Oggetto: Valutazione di Impatto Ambientale ai sensi dell'art. 23 del D. Lgs. n. 152/06 e s.m.i. per il rilascio del provvedimento unico ai sensi dell'art 27-bis. D.Lgs. 152/06 e s.m.i. Progetto "Ampliamento discarica per inerti in Comune di Maggiore". Proponente: Savoini GMC S.r.l. Esame integrazioni ottobre 2023. Trasmissione contributo tecnico-scientifico.

**Istruttoria Provinciale per la Valutazione di Impatto Ambientale
 ai sensi degli art. 23 e 27bis del D. Lgs. 152/06 e s.m.i.**

Progetto: “Ampliamento discarica per inerti in Comune di Maggiora”

Proponente: Savoini GMC S.r.l.

Fig.6 – Aree di intervento e aree di compensazione e mitigazione
 (Relazione Integrativa, pag. 9)

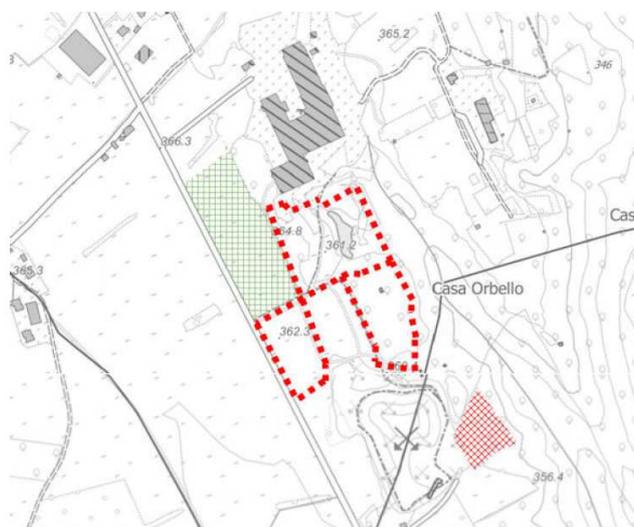
In considerazione dell'interferenza di parte dei lotti di ampliamento (lotto est e parte del lotto nord) con un'area boscata compresa nel corridoio ecologico C3b individuato dal progetto "Novara in rete - studio di fattibilità per definire la rete ecologica in provincia di Novara"¹, nel contributo tecnico trasmesso con nota prot. n. 46833 del 18/5/2023 Arpa aveva richiesto, sulla base di considerazioni che si richiamano integralmente, che lo Studio di Impatto Ambientale sviluppasse, come previsto dall'Allegato VII alla parte II del D. Lgs. 152/06 e s.m.i., la valutazione di possibili alternative, in termini di dimensioni del progetto e localizzazione dei lotti di ampliamento che interessano superfici boscate.

Nella *Relazione tecnica integrativa* datata ottobre 2023 il Proponente ha di fatto confermato la soluzione progettuale inizialmente presentata prevedendo, quale misura di compensazione, la realizzazione di nuove superfici boscate nei Comuni di Maggiore e Cureggio. Come unica alternativa di progetto è stato considerato il lotto in disponibilità lungo la SP31a, ritenuto non idoneo in considerazione dell'avvicinamento alle prime abitazioni e destinato quindi agli interventi compensativi.

In generale si osserva come lo studio del Proponente non abbia approfondito con il dovuto dettaglio la vegetazione presente e la componente faunistica associata, anche nell'immediato intorno delle aree proposte, come era stato richiesto dagli Enti e come era dovuto dalla richiesta di trasformazione di un'area boschiva ricompresa nella rete ecologica provinciale, nonostante la presenza di elementi di disturbo nella compagine boschiva esistente. La continuità del bosco, la presenza diffusa di specie autoctone nello strato arboreo ed arbustivo, la dimensione del corridoio ecologico e la presenza di un capillare reticolo idrografico che genera diverse nicchie ecologiche di interesse per la fauna, fa ritenere tutta la superficie boschiva meritevole di tutela anche se in alcune aree notevolmente alterata dalle specie vegetali invasive. Una tale formazione ha grandi margini di miglioramento e, se adeguatamente gestita, può diventare una risorsa per la cittadinanza essendo anche collegata con una viabilità alla provinciale SP31a. Ad oggi però prevale l'abbandono, anche probabilmente per la presenza deterrente della discarica.

Non contestualizzando gli aspetti della vegetazione, la ricerca di soluzioni alternative non ha tenuto in considerazione la salvaguardia delle emergenze presenti e l'integrazione dell'opera con il contesto boschivo; l'approccio progettuale adottato è stato, infatti, quello di dimensionare gli interventi sulla base delle aree disponibili.

Per quanto evidenziato, si ritiene che dal punto di vista della sostenibilità ecologica del territorio siano da valutare solo interventi di ampliamento della discarica che vadano ad incidere o su aree degradate residuali in mezzo alla compagine boschiva, quali i piazzali della fornace, o sui terreni prativi esterni, che possono essere poi efficacemente inerbiti e recuperati al termine dell'attività.

Fig.8: Lotto est-mappa previsionale di concentrazione del rumore, con indicazione dei previsti interventi di mitigazione acustica (*Valutazione previsionale di impatto acustico*, pag. 33)

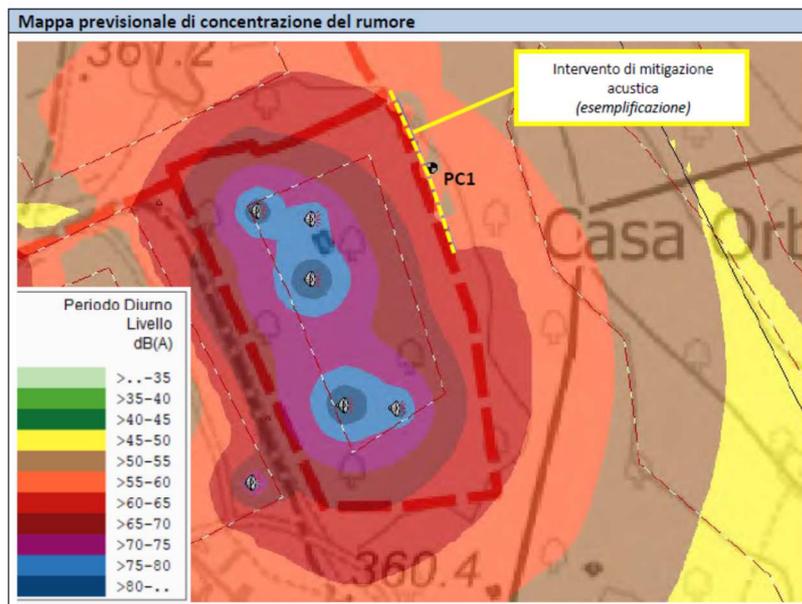
Nello specifico viene prevista, in occasione delle lavorazioni presso i bacini E1 e E2 facenti parte del lotto Est, la posa di adeguate barriere fonoisolanti al fine di garantire presso il punto di controllo PC1, posto a confine di proprietà, il limite assoluto di immissione previsto per una Classe III (Fig.8).

Alla luce di quanto sopra esposto, si ritiene che dal punto di vista acustico non sussistano criticità in relazione agli interventi previsti. Pertanto, in caso di approvazione del progetto, si suggerisce di prescrivere il rispetto di quanto segue:

- Le sorgenti sonore dovranno essere conformi a quanto riportato nel documento presentato.
- In occasione delle lavorazioni presso il lotto EST dovranno essere realizzate le opere di contenimento delle emissioni sonore (barriere fonoassorbenti) previste al paragrafo 8.3 del documento presentato.

Fig.9: Proposta di monitoraggio acustico (*Relazione integrativa* ottobre 2023, pag. 44)

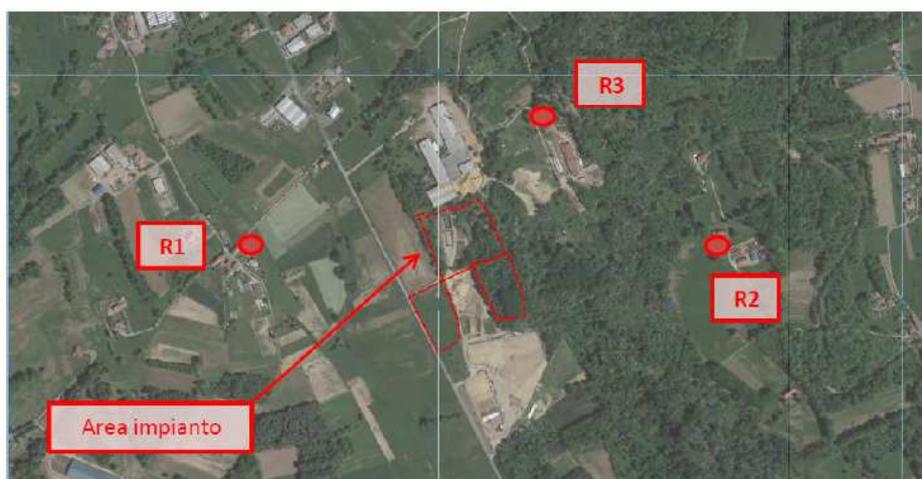
Nella *Relazione Integrativa* datata ottobre 2023 (par. 1.3.2.2 di pag. 44) viene presentata una proposta di monitoraggio acustico che prevede quanto segue:

- Dovranno essere eseguiti i monitoraggi acustici, come da piano di monitoraggio proposto a pag. 44 della *Relazione Integrativa* datata ottobre 2023.
 Qualora emergessero dei superamenti ai limiti legislativi previsti dal DPCM 14/11/1997 dovranno essere temporaneamente sospese le attività lavorative e tempestivamente attuati opportuni interventi di mitigazione acustica.

Fig.10: Estratto “Carta idrogeologica di dettaglio” (Relazione geologica, Allegato 5)

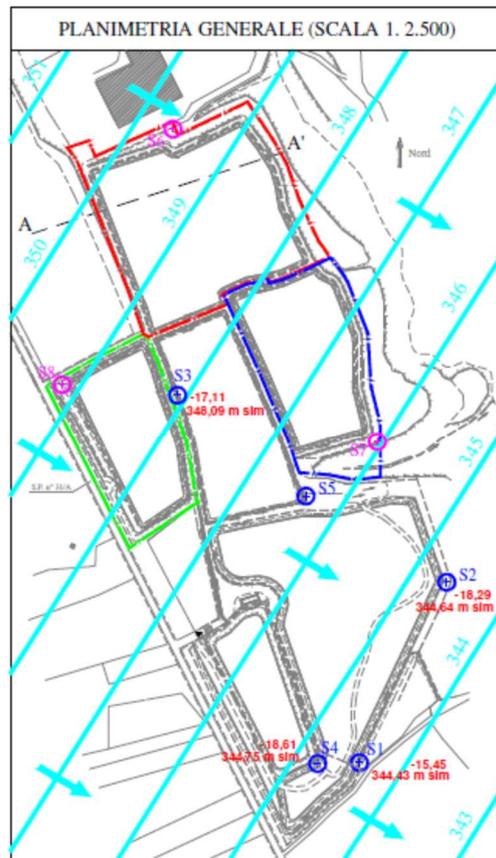
In merito alla richiesta di approfondimento avanzata in sede di prima Conferenza dei Servizi dal Comune di Cureggio, riguardante il pozzo idropotabile ubicato in località Bergallo a valle rispetto al flusso delle acque sotterranee, ad una distanza di circa 900 m dall'area in esame, il Proponente ha dichiarato che tale opera è terebrata nell'ambito del complesso ad alta permeabilità costituito dai depositi alluvionali olocenici della valle del T. Sizzone, differenti ed isolati dai complessi idrogeologici che soggiacciono al sito in oggetto. Tale conclusione escluderebbe ogni interferenza del sito di discarica con le acque in ingresso nel pozzo. Nel merito si ritiene che, per completezza documentale,

tale considerazione avrebbe dovuto essere accompagnata perlomeno da una sezione idrogeologica illustrativa a dimostrazione di quanto affermato. Inoltre, per completezza del quadro vincolistico avrebbero dovuto essere riportate nel SIA le aree di salvaguardia del pozzo ad uso potabile. Ciò detto, pur considerando che l'analisi di rischio sulla discarica non ha evidenziato il superamento dei valori soglia, in assenza di documentazione che consenta di escludere con certezza ogni possibile collegamento con la falda captata dal pozzo, è necessario a titolo cautelativo imporre alcune prescrizioni per la fase operativa a favore della sicurezza. Nel merito si ritiene necessario verificare che la frequenza più lunga con cui verranno monitorati i piezometri sia inferiore ai tempi di arrivo (calcolati in base alla permeabilità dell'acquifero) al pozzo di un eventuale contaminante proveniente dalla discarica.
